ORGANI SHQYRTUES I PROKURIMIT

Për Aktivitetin e Prokurimit: **208/90500-26-5422-1-2-1**

Sa i përket tenderit për: **“Furnizimi, instalimi dhe montimi i gjeneratorit në QS”**

ANKESË

Technical Dimensions

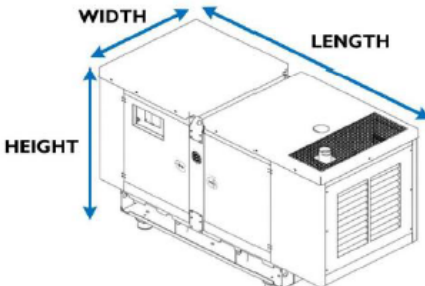
EOR GROUP SH.P.K. ka identifikuar në dokumentacionin teknik të ofertës së ROA Group L.L.C. dokumentin “**und-k-330-en.pdf**”, ku për konfigurimin përkatës figuron:

- **Length: 3,400 mm**, ndërsa kërkesa e Aneksit 1 është maksimum **3,300 mm**;
- në një konfigurim figuron **Height: 2,100 mm**, ndërsa kërkesa është maksimum **2,000 mm**.

Madje, në dokumentacionin e EOR-së evidentohet se në të dy konfigurimet e paraqitura gjatësia është **3,400 mm**, pra **100 mm mbi kufirin maksimal** të lejuar.

Kjo krijon një **kontradiktë faktike dhe dokumentare që nuk është sqaruar nga AK-ja.**

Pra, edhe konfigurimi i dytë, megjithëse ka lartësi 1,900 mm, përsëri paraqet gjatësi **3,400 mm**, e cila tejkalon kufirin prej 3,300 mm.

Problemi kryesor mbetet gjatësia 3,400 mm.
